ID: Codice procedura (ID_VIP/ID_MATTM):10844

Impianto per la produzione di energia elettrica da fonte eolica, costituito da 6 aerogeneratori della potenza complessiva di 37,2 MW, un sistema di accumulo da 25 MW e relative opere connesse in località "Rempillo" nel comune di Pitigliano (GR).

TESTO DELLE OSSERVAZIONI

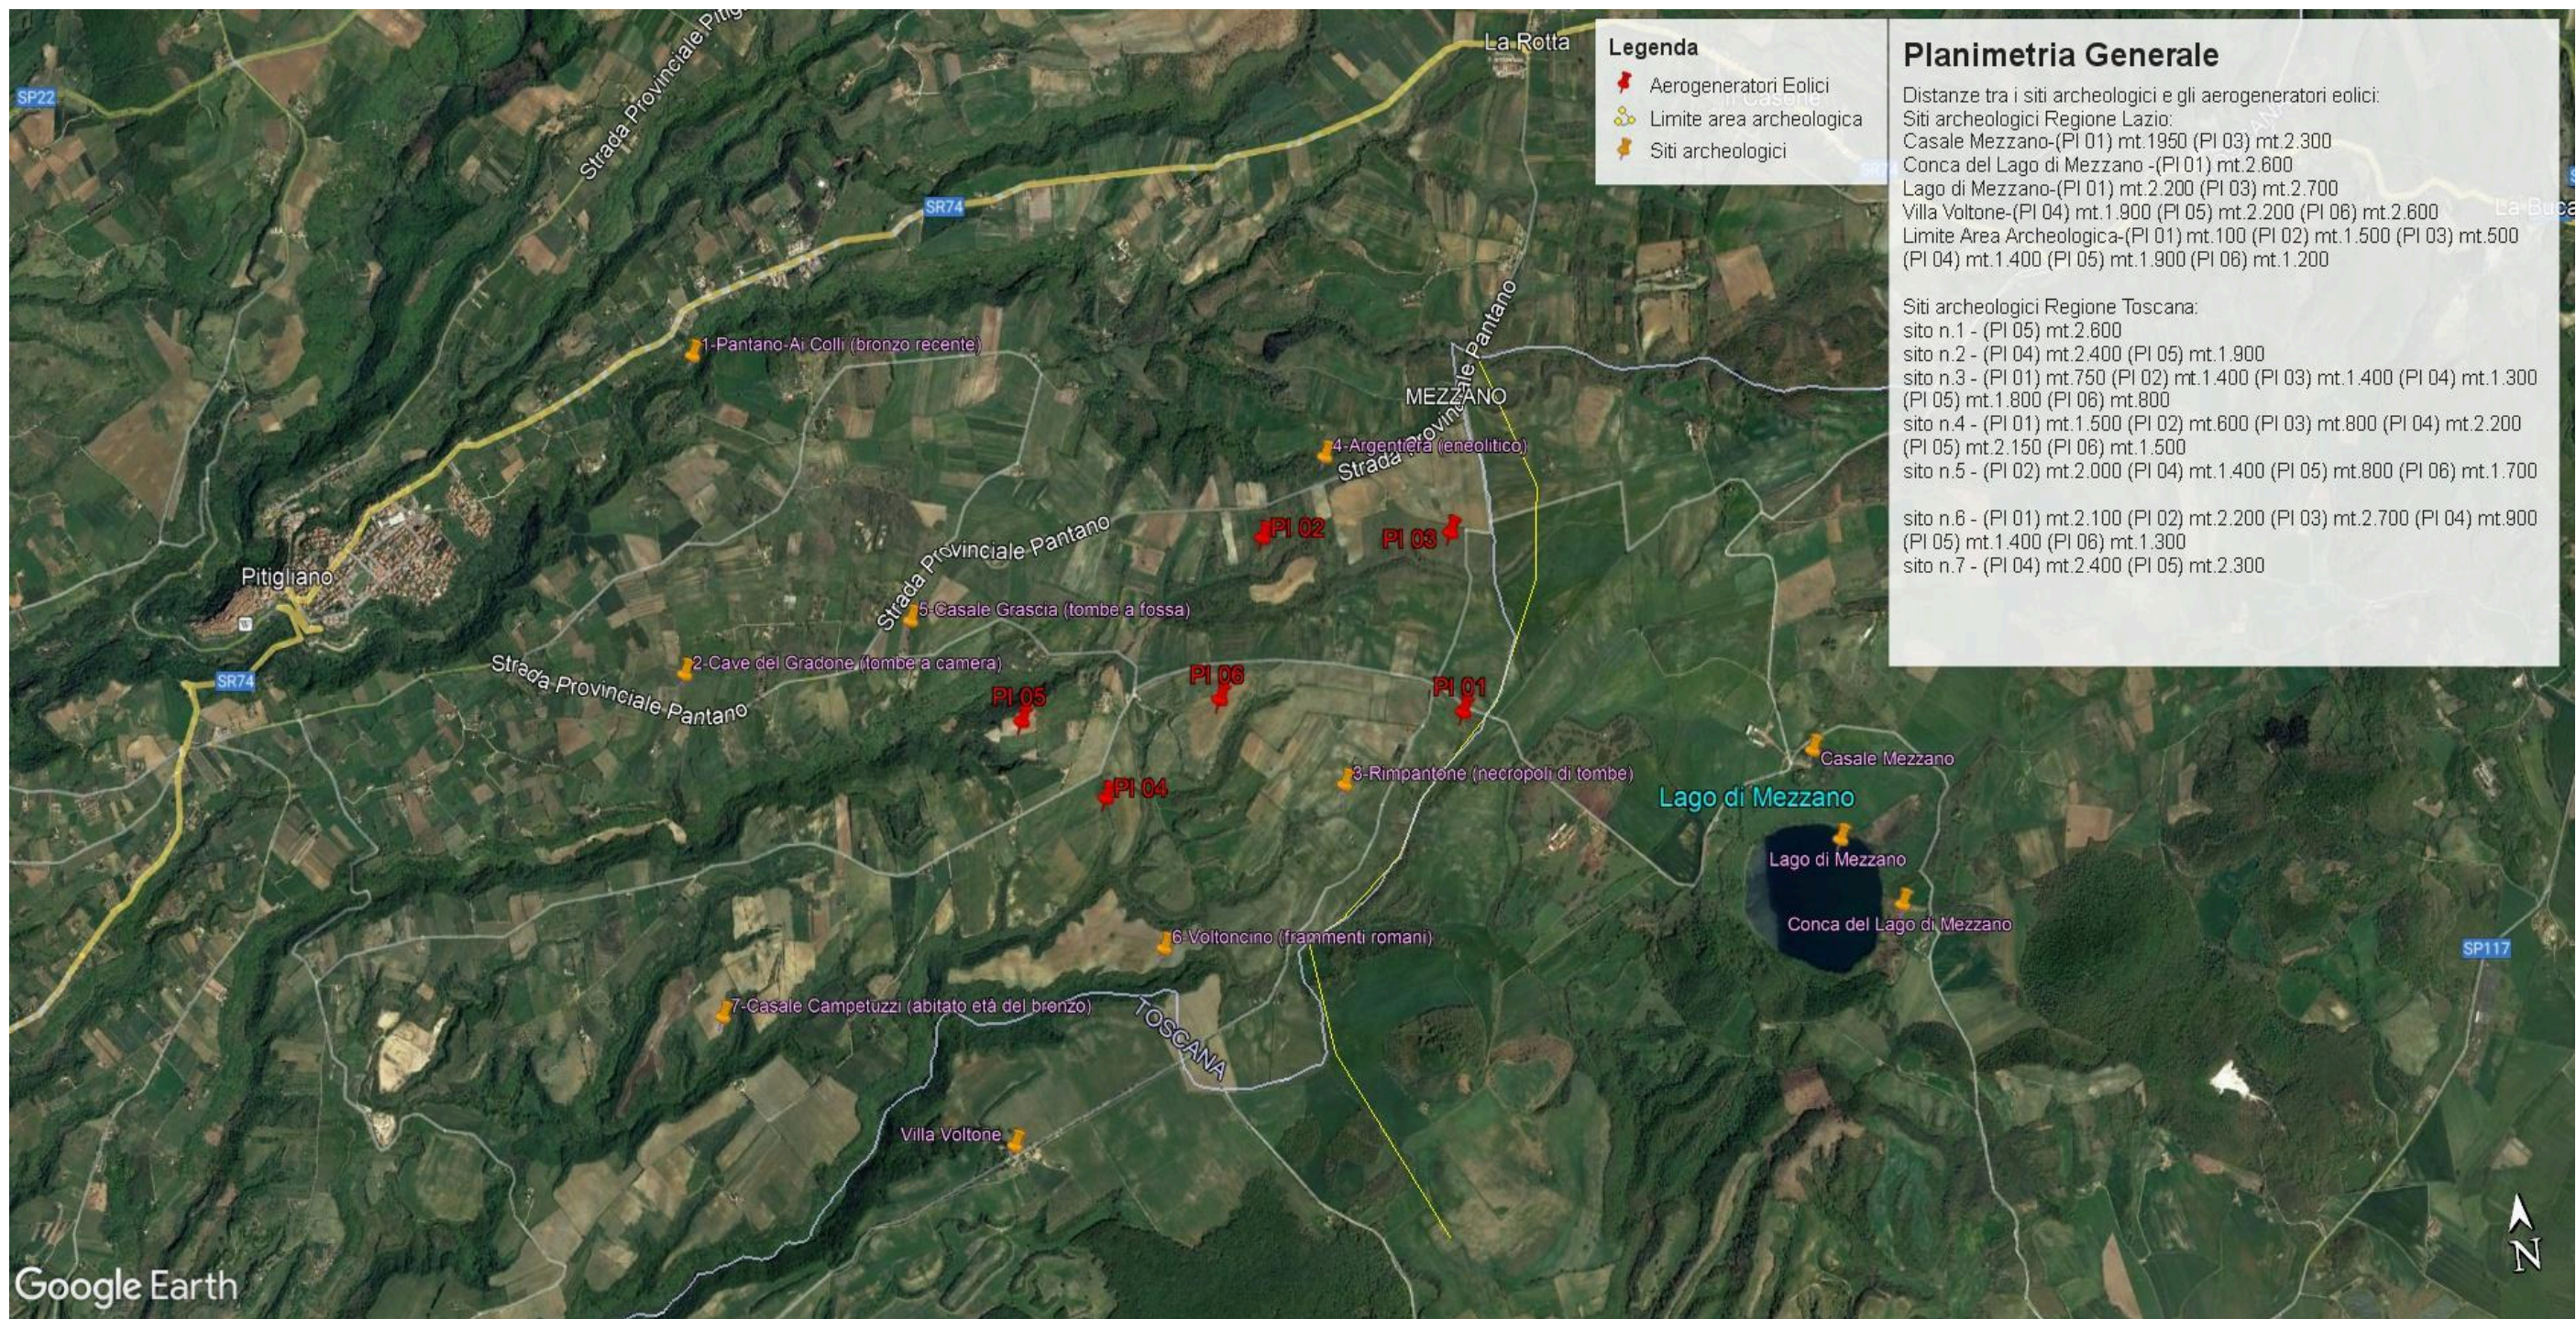
Inoltre, la zona in cui insisterebbe l’impianto eolico industriale Rempillo è compresa nelle fasce di rispetto di 3 km di diversi beni archeologici tutelati dalla parte II del Codice dei Beni Culturali (vedi Allegato, immagine n. 3). Inoltre le pale P04 e P05 ricadono all’interno di un’area archeologica che la Proponente vorrebbe cancellare per il semplice fatto che non è riportata nel documento regionale ma nel documento provinciale come meglio dettagliato nell’Osservazione n. 5. Alla luce di quanto documentato appare chiaro quindi che la collocazione dell’impianto non ha tenuto conto alcuno dei vincoli dell’area nella quale è stato progettato e l’inserimento dell’impianto eolico nel paesaggio e sul territorio non è corretto (Allegato IV delle Linee guida nazionali di cui al D.M dello Sviluppo economico del 10.09.2010).

In sintesi, visti l’art. 20 comma 8 lettera c) quater del D.Lgs n 199/2021 e le Linee guida nazionali appena citate, considerato l’enorme impatto dell’impianto eolico industriale denominato “Rempillo” sulla zona paesaggistica di notevole interesse pubblico ben individuata nelle immagini n.1 e n. 2 e sui Beni Culturali evidenziati nell’ immagine n. 3 dell’Allegato alle presenti Osservazioni, per la collocazione delle pale P04 e P05 direttamente all’interno del perimetro di un’area archeologica e per gli impatti anche sull’area intermedia e vasta dei pregiati territori laziali della Tuscia settentrionale e in particolare di quelli del pitiglianese ricco di emergenze agricole, naturalistiche, storiche e archeologiche del periodo etrusco ma non solo, si chiede che venga negata l’autorizzazione all’ insediamento dell’impianto eolico denominato “Rempillo”.

Immagine n. 5 Intervisibilità degli impianti eolici della provincia di Viterbo anche in quella di Grosseto, in particolare nel pitiglianese.

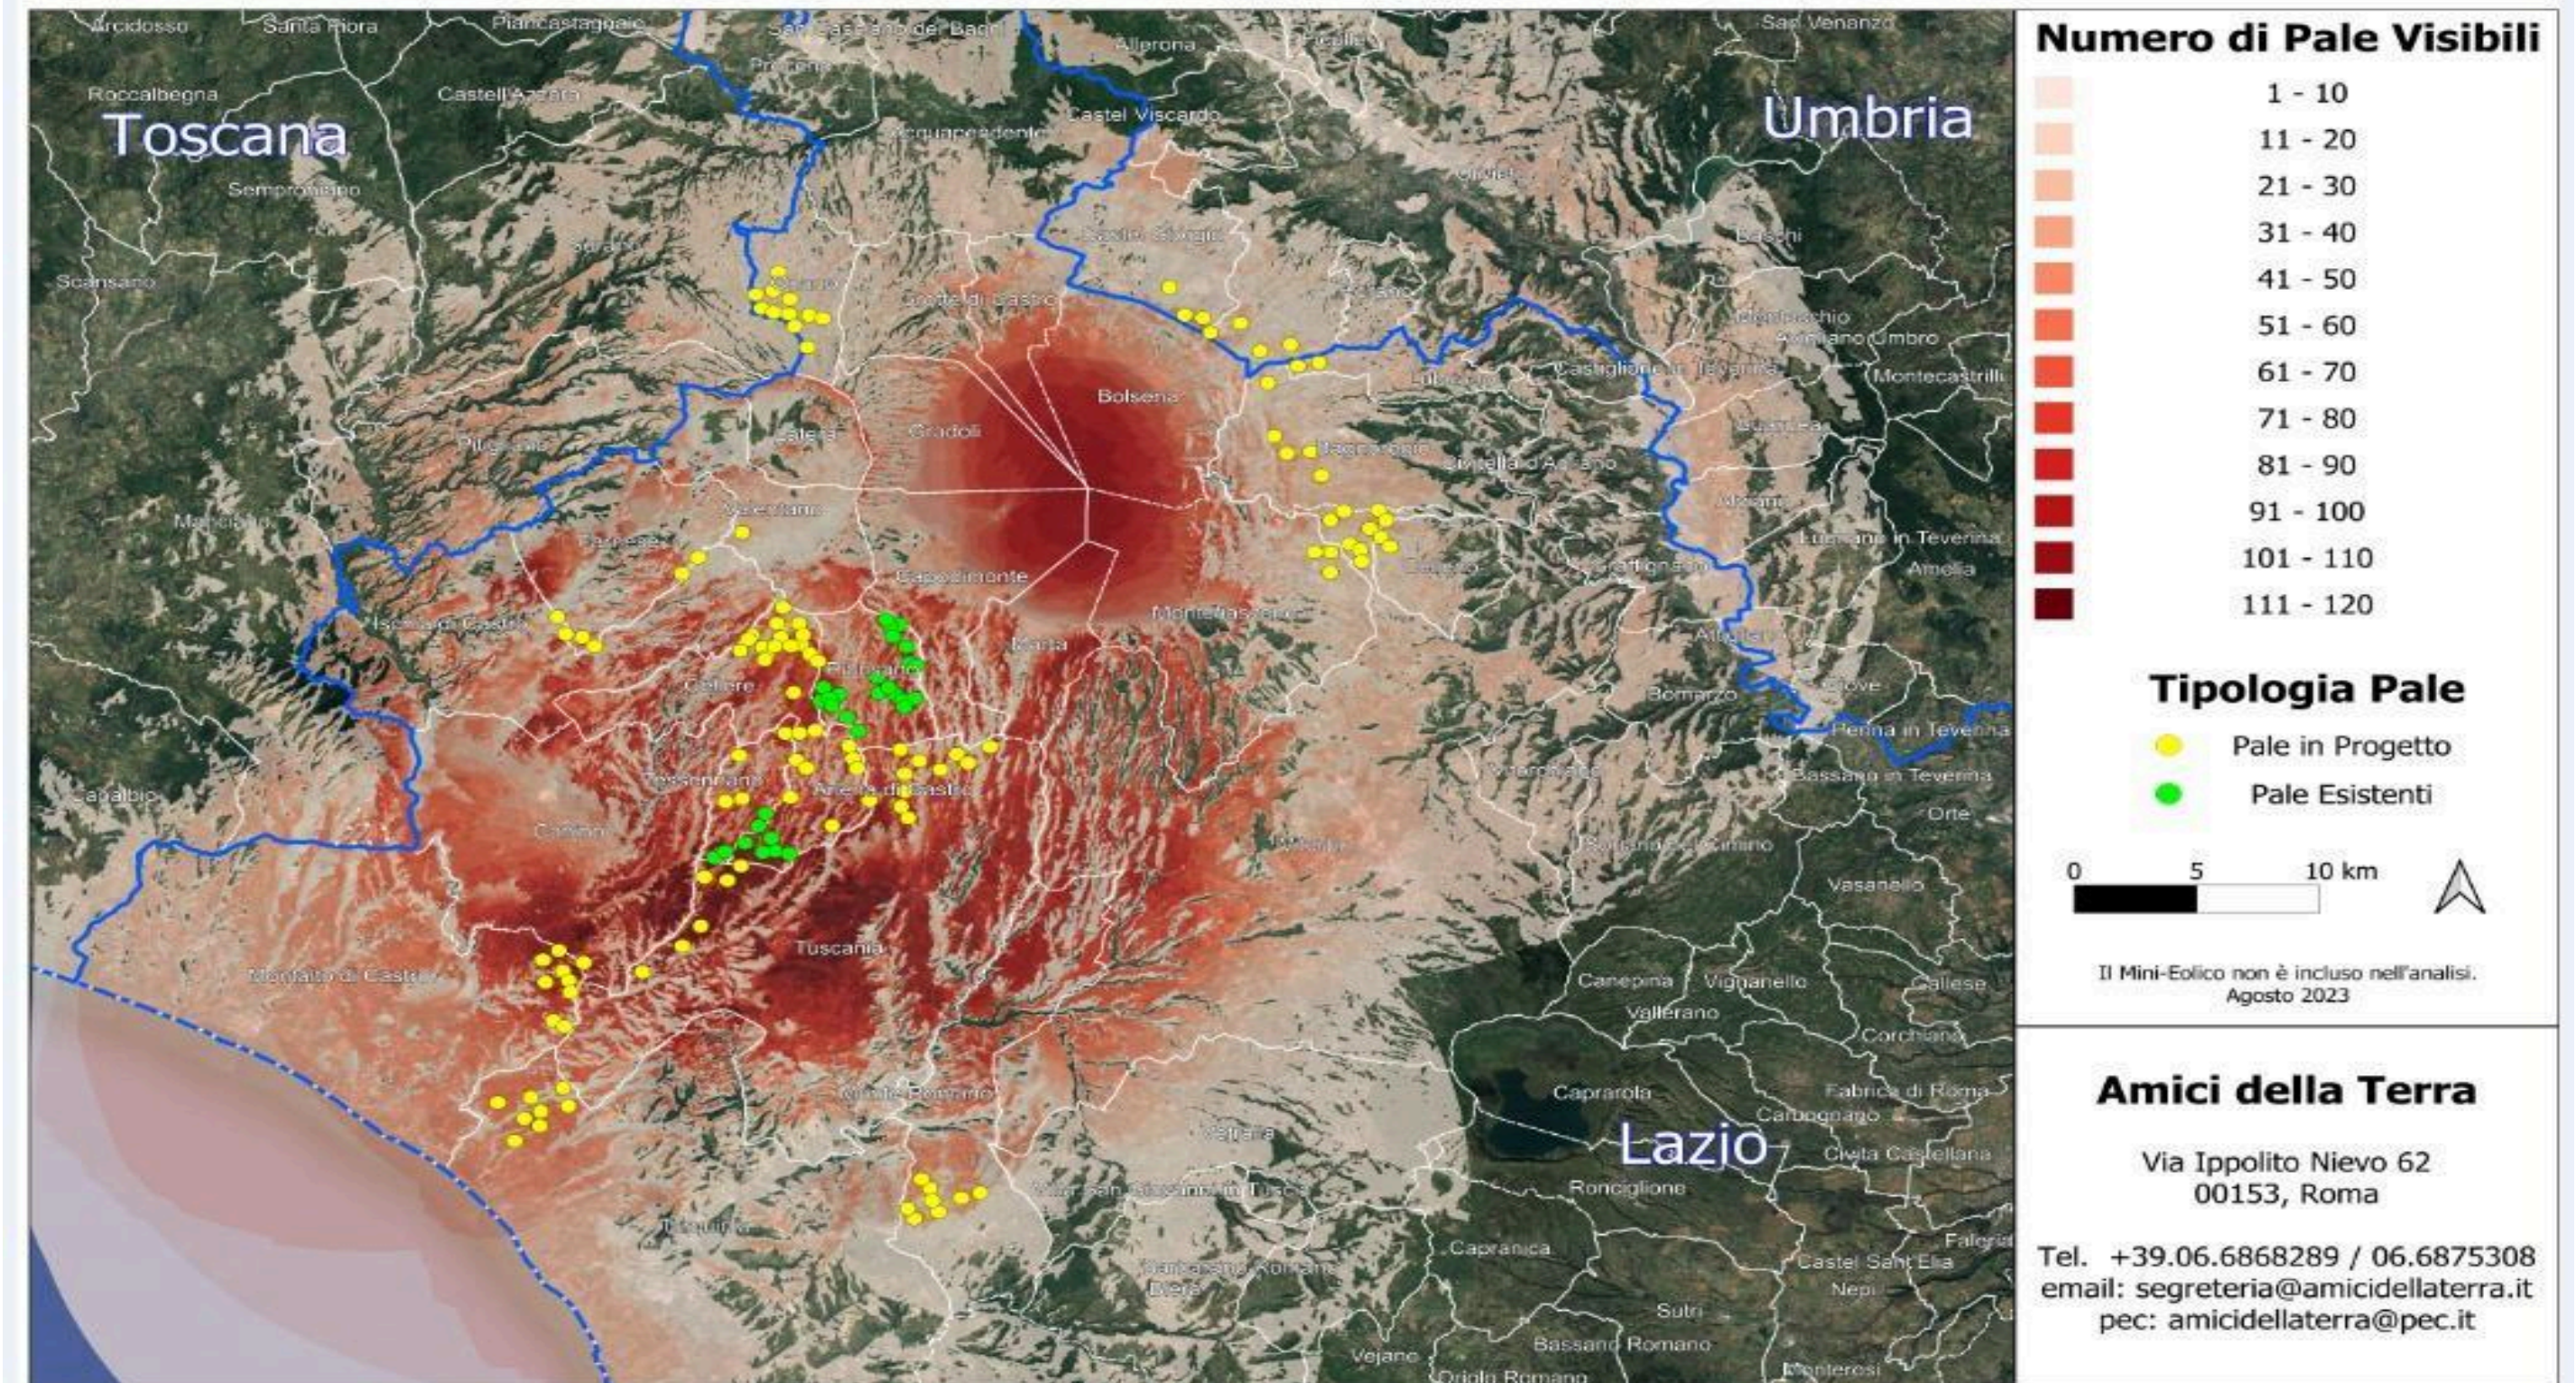
nn. 1 e 2 e crea anche degli impatti negativi anche sui beni naturalistici come verrà dettagliato nell'Osservazione n. 4. Inoltre andrebbe a sommarsi al già enorme cumulo di impianti eolici e fotovoltaici e geotermici che già creano una elevata criticità ambientale nella provincia di Viterbo e interferiscono anche con il territorio toscano come si può vedere dalle immagini nn. 4 e 5 dell'Allegato n. 1.
